Comune
di Vanzago

Valutazione di Impatto Ambientale del progetto definitivo del potenziamento della linea RFI Rho-Arona nella tratta Rho-Gallarate. Quadruplicamento Rho-Parabiago e Raccordo Y - Revisione parere CTVA n. 1509/2014 - Aggiornamento VIA per integrazioni del Giugno 2022

OSSERVAZIONI DEL COMUNE DI VANZAGO

Allegato alla Deliberazione di Giunta Comunale n. 85 del 05.07.2022

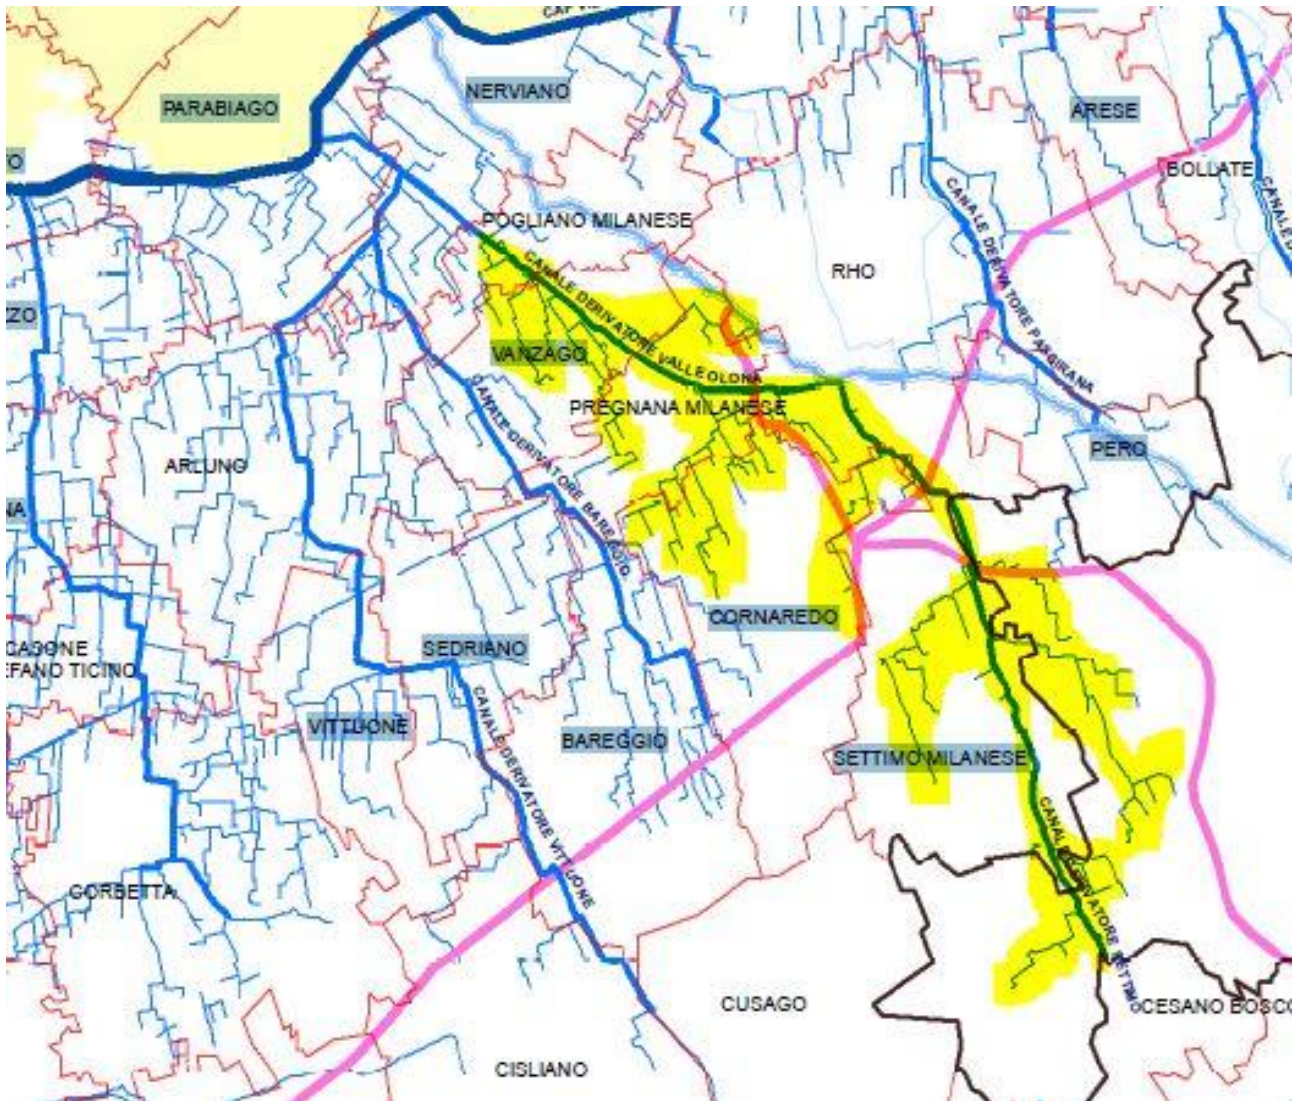
In primo luogo, per le modifiche sostanziali introdotte al Secondario **non è stata fornita alcuna evidenza circa la compatibilità degli impatti con il funzionamento del canale *post-operam* e con la reale possibilità di garantire la manutenzione e la gestione del canale nel corso degli anni a venire.** Non si può solo utilizzare un modello numerico, seppur pregiato, delle prestazioni idrauliche per garantire il rispetto di tutta la normativa e dell'efficacia dell'opera in fase di esercizio e per la sua manutenzione. Ad esempio, in diversi punti, sono previste opere di fondazioni a ridosso delle fasce di rispetto del canale che, non solo non è ammissibile, ma rischia anche di comprometterne la funzionalità, oppure le fasce di rispetto necessarie per la manutenzione non sempre sono indicate sulle tavole (e non sono comprese ovviamente nel modello numerico usato per le simulazioni). **Gli altri interventi**, specialmente quelli in Vanzago, comprendono tombinate, muri di sostegno, palancole, e passaggi a ridosso delle pareti o box interrati, **devono essere oggetto di analisi dettagliata da parte del Consorzio Villoresi e dei vari portatori di interessi per poterne analizzare la fattibilità PRIMA DEL TERMINE DELLA PROCEDURA DI PROGETTAZIONE DEFINITIVA.** Si ricorda che la normativa vigente prevede che proprio all'interno della Progettazione Definitiva siano risolte le interferenze.

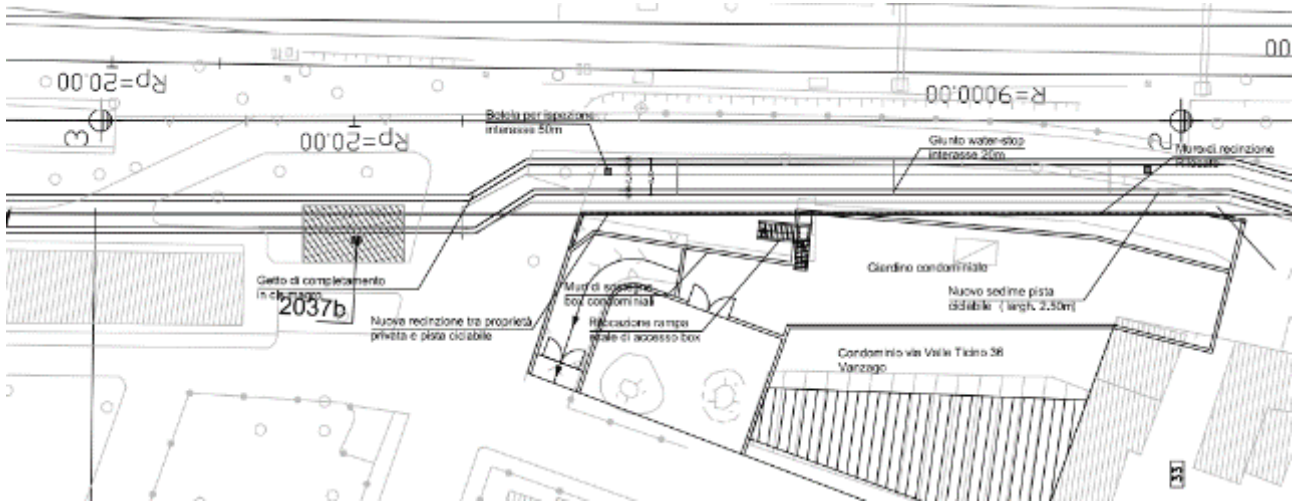
Si osserva che nulla si evince dal PD2020 di come si intende lavorare per la **posa in opera di queste palancole** e si chiede, in sede di Conferenza di Servizi, di **sviluppare nel dettaglio questo particolare intervento**, che risulta, a giudizio dell'Amministrazione comunale, altamente **invasivo** e non realizzabile secondo la documentazione presentata.

La posa in opera di tali manufatti, infatti, avviene solitamente per infissione nel terreno della prima palancole (solitamente agevolata con uno scavo preliminare laddove possibile), partendo da un estremo del palancoleto, inserendo poi il gargame della seconda palancole in quello già posto in opera, e così via. Per fare tale operazione, vi sono vari metodi, tra cui vibroinfessori o con sistemi di infissione a pressione (solitamente idraulica). Il primo metodo appare scarsamente applicabile in tale contesto per via non solo del rumore emesso ma, soprattutto, delle vibrazioni che andrebbero sicuramente a compromettere le fondazioni dei condomini in oggetto e la tenuta statica degli stessi. Il secondo metodo, invece, solitamente utilizzato in contesti delicati, obbliga però a prevedere un accesso del macchinario e del suo braccio meccanico in un contesto, appunto, estremamente di dimensioni estremamente limitate.

Elaborato MDL132D26BZIN1700003A del DVD3, cartella 35.10.05 – Interferenze idrauliche IN17 (rev. ottobre 2017)

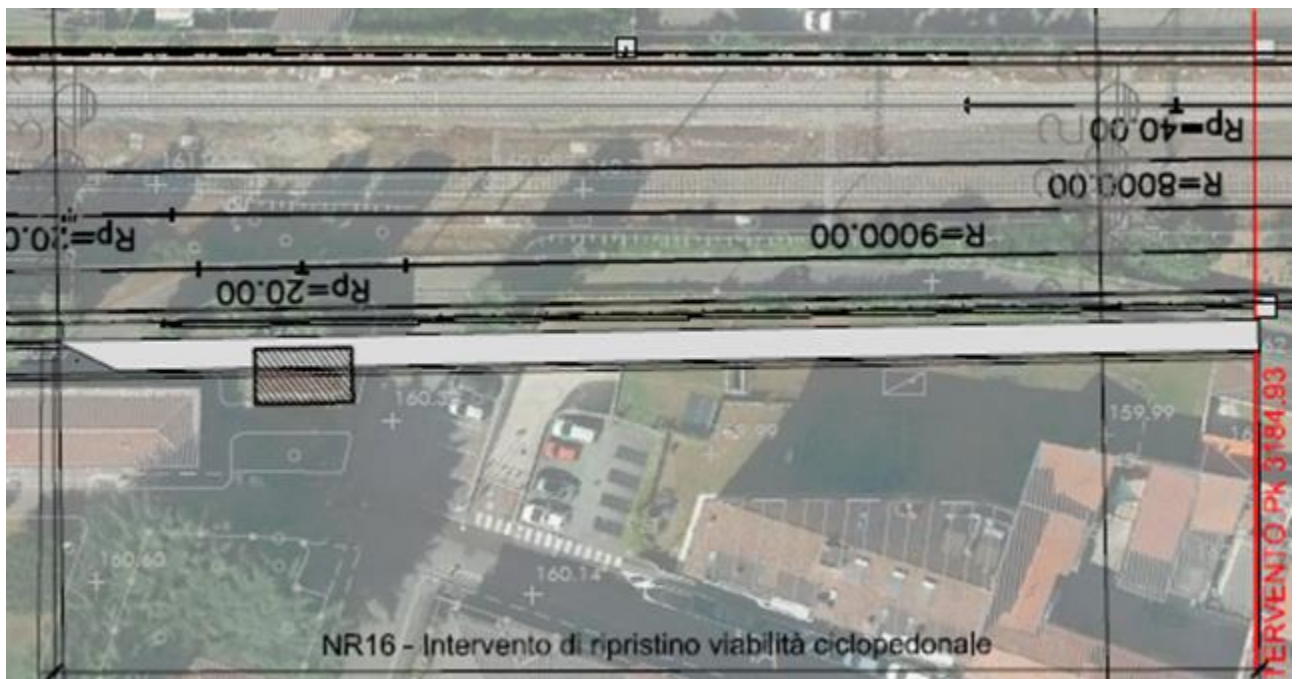
dell'intervento IN17, a meno di espropriare gli interi condomini con grave nocumento per circa 200 famiglie.

Proposta di tracciato per lo spostamento in campagna del Villoresi nel Comune di Vanzago

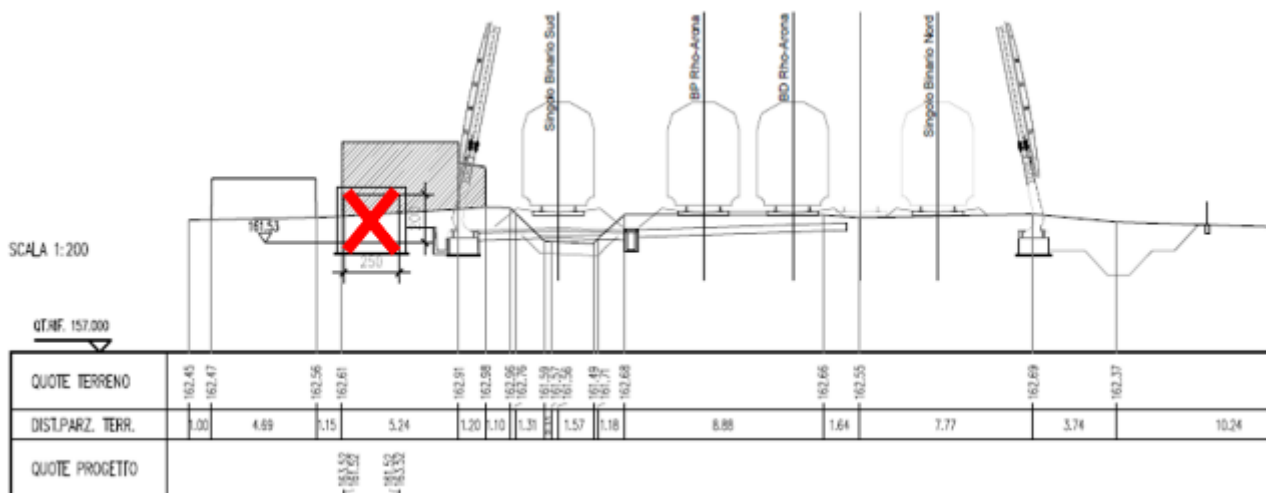
- all'altezza del cimitero di Pogliano Milanese, il Secondario del Villoresi viene deviato verso sud-ovest;
- all'altezza della rotatoria tra la SP229 e la SP109 il nuovo canale torna a procedere in direzione sud-est;
- il nuovo tracciato del secondario procede allargando la sede del terziario del Villoresi nel tratto fino alla via P. Ferrario – zona via dell'Artigianato;
- da lì il nuovo tracciato piega a Nord-Est per ricollegarsi all'attuale deviatore in zona via Assisi/via Greppi.

Sezione della linea ferroviaria in zona via Cantoniera – con la X rossa è indicato il Canale Villoresi non più necessario

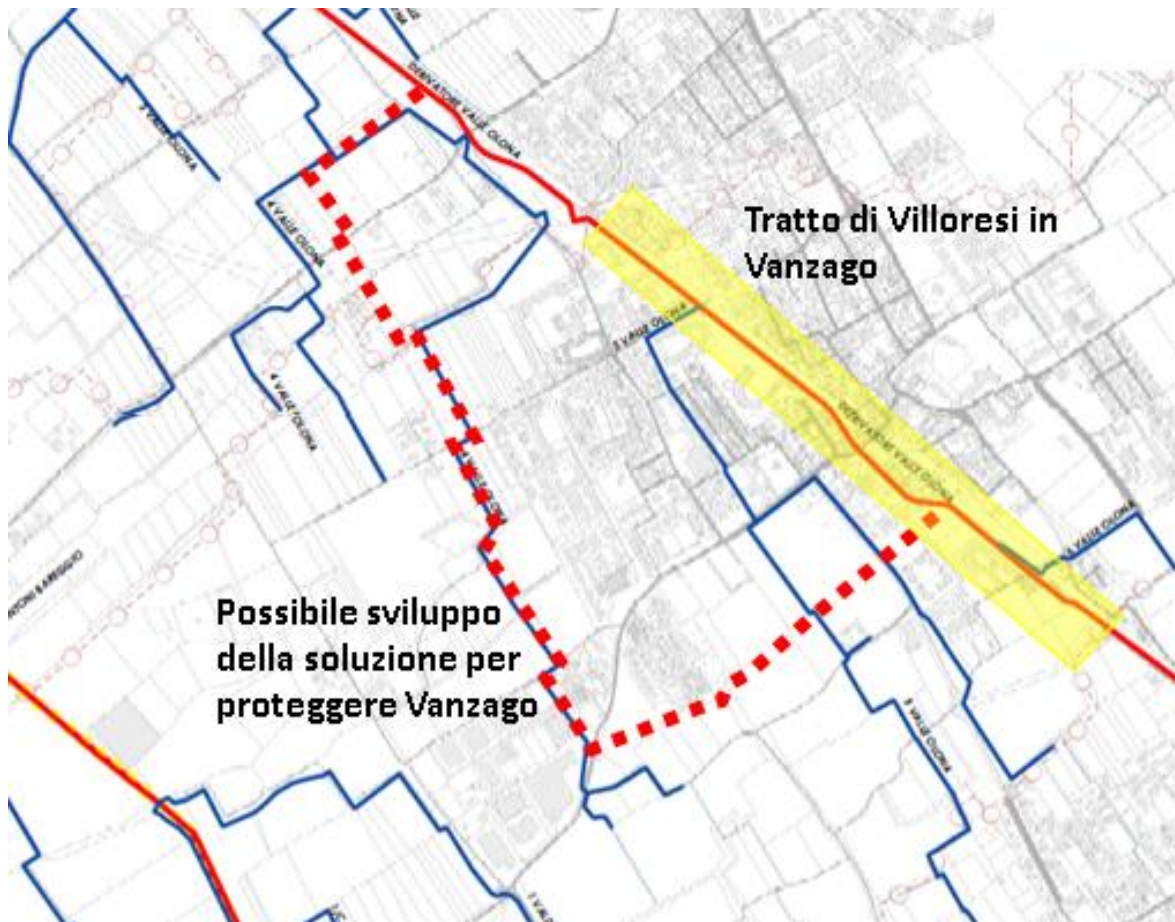
- lo spostamento del Villoresi nella campagna di Vanzago, consente a RFI di recuperare l'area dove attualmente è localizzato il canale per un tratto di circa 1.500 metri; tale spazio può essere utilizzato per realizzare una o più vasche interrate di recupero delle acque di piattaforma e, addirittura, tali acque possono poi essere scaricate con una bocca tarata nel canale Villoresi all'altezza di via Assisi e, comunque, è possibile riqualificare tutta l'area sovrastante il canale ricucendo il territorio e riducendo oltremodo l'impatto e la spesa complessiva dell'intervento (attualmente IN17).

Proposte di tracciato per lo spostamento del Villorese nel Comune di Vanzago sovrapposte ai vincoli e con gli interventi previsti nel PD2020 che verrebbero meno o che sarebbero meno impattanti

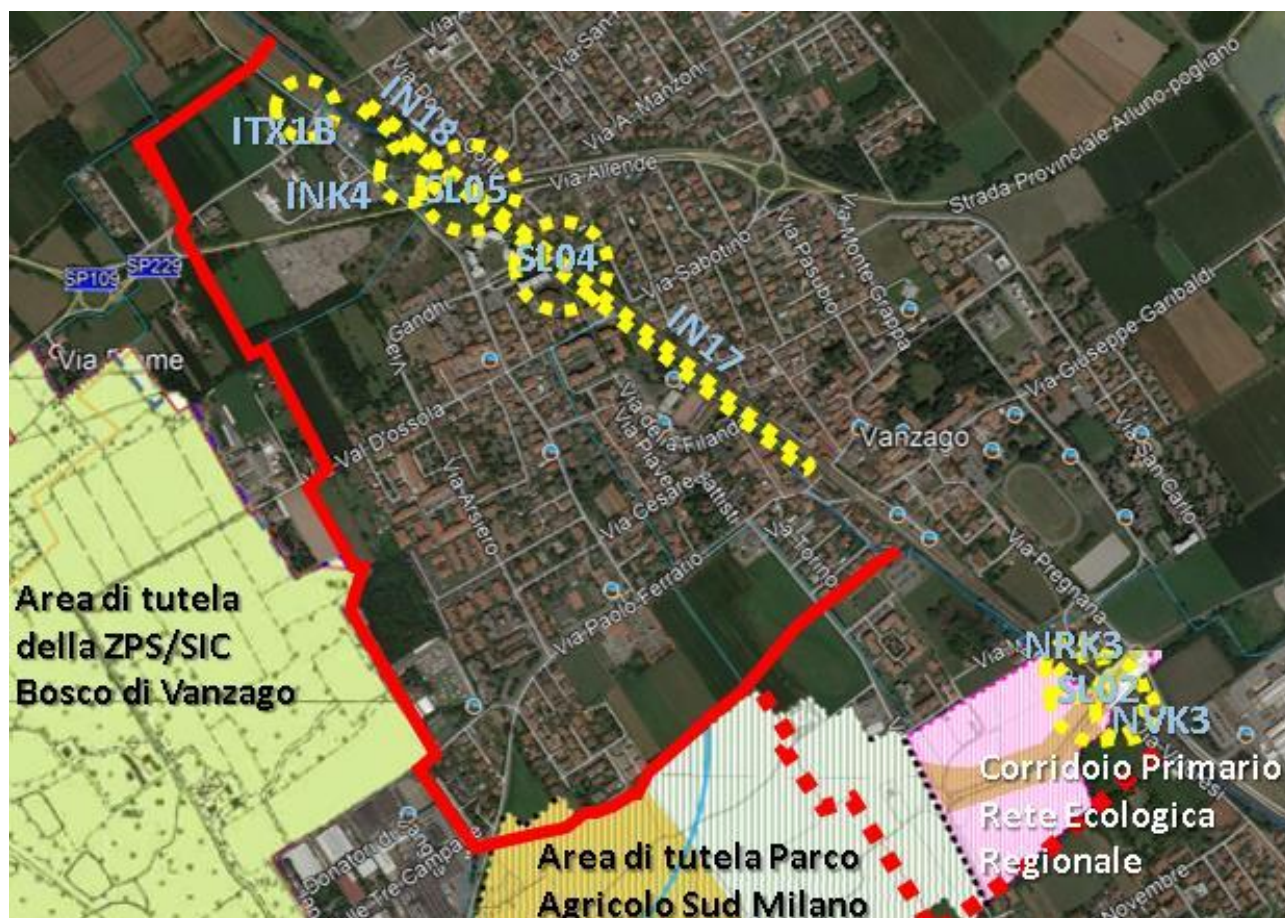
Intervento	Descrizione	Ottemperanza
ITX1B	Nuovo Sifone Canale Secondario Villorosi	Intervento non più necessario
IN18	Deviazione canale secondario Villorosi da prog. 3+959 a 4+108	Intervento non più necessario
INK4	Spostamento sifone 3x3 da prog 3+902 a 3+959	Intervento non più necessario
SL05	Prolungamento sottovia SP229	Eliminazione dell'interferenza in fase di cantierizzazione e di messa in opera
ITX1B	Deviazione canale secondario Villorosi da prog. 3+184 a 3+902	Intervento non più necessario
IN18	Prolungamento sottovia Viale Europa Unita	Riduzione o eliminazione dell'interferenza con semplificazione e ottimizzazione dell'intervento
INK4	Ripristino viabilità di via Vittorio Veneto	Con le osservazioni di Vanzago è pensabile rimuovere questa necessità
SL05	Collegamento carrabile via Vittorio Veneto – via Isola Maddalena	Intervento da stralciare

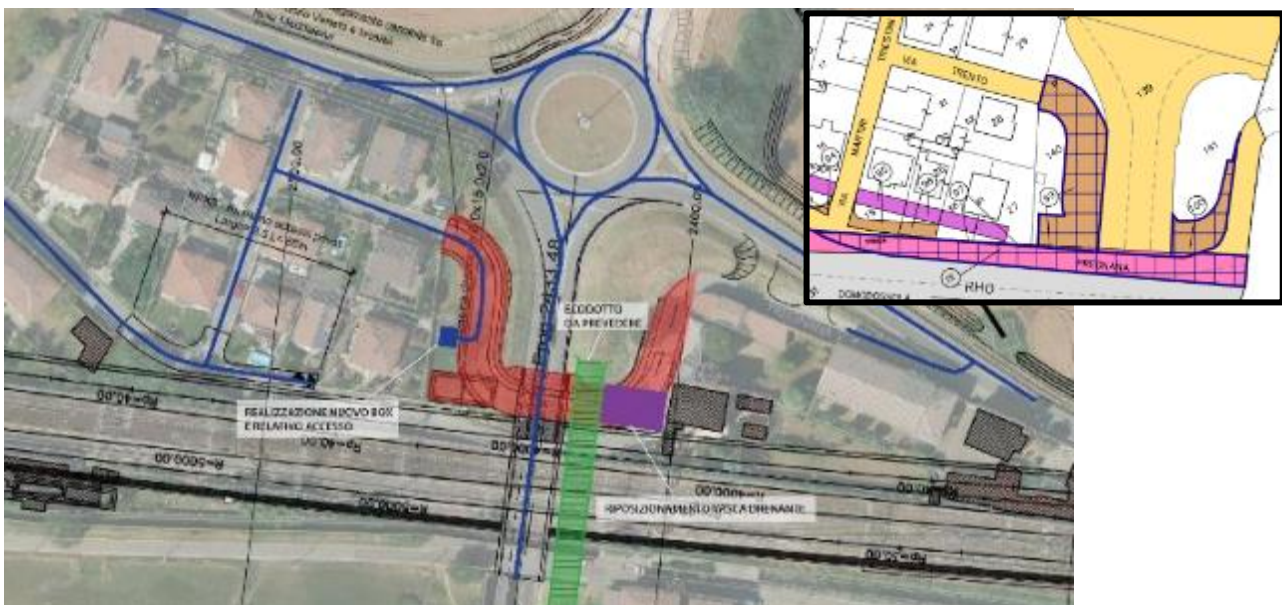
1 – Stralcio del progetto del collegamento carrabile via Vittorio Veneto-via Isola Maddalena [NVK3], con conseguente contenimento dei costi generali di realizzazione delle opere. Tale stralcio risulterebbe, inoltre, funzionale a risolvere un'ulteriore criticità riscontrata nel progetto in esame, ossia l'interdizione dell'utilizzo del box della proprietà privata posta all'estremo sud del comparto di via Vittorio Veneto-via Trento (indicata al Foglio 6 – mappali 58, 61 e 27 del "Piano particellare di esproprio"⁴³), non risolta dal previsto ripristino degli accessi carrabili. Infatti, la mancata realizzazione del collegamento viario tra via Vittorio Veneto e via Isola Maddalena consentirebbe di disporre degli spazi sufficienti per **inserire un accesso a tale proprietà da via Trento** (ora a fondo cieco), con **riposizionamento del box privato** da realizzare a spese del Proponente dell'opera. In tale senso, il Comune di Vanzago chiede l'esproprio del terreno di proprietà al Foglio 6 – mappale 140 da parte del Proponente, al fine realizzare la viabilità di accesso per le auto alla proprietà e il box esterno suindicati. L'immagine seguente schematizza l'ipotesi proposta, oltre ad indicare l'ulteriore richiesta di **ricollocazione** (funzionale alla realizzazione del nuovo accesso alla proprietà da via Trento) della **vasca drenante** prevista immediatamente a nord del sottopasso della SP239 – viale Europa Unità (indicata al N° Piano 99 del "Piano particellare di esproprio"⁴⁴), posizionandola nell'area più a sud (al N° Piano 100 del "Piano particellare di esproprio"⁴⁵), sul confine con Pregnana Milanese, anch'essa resa disponibile con l'eliminazione del collegamento Vittorio Veneto-via Isola Maddalena.
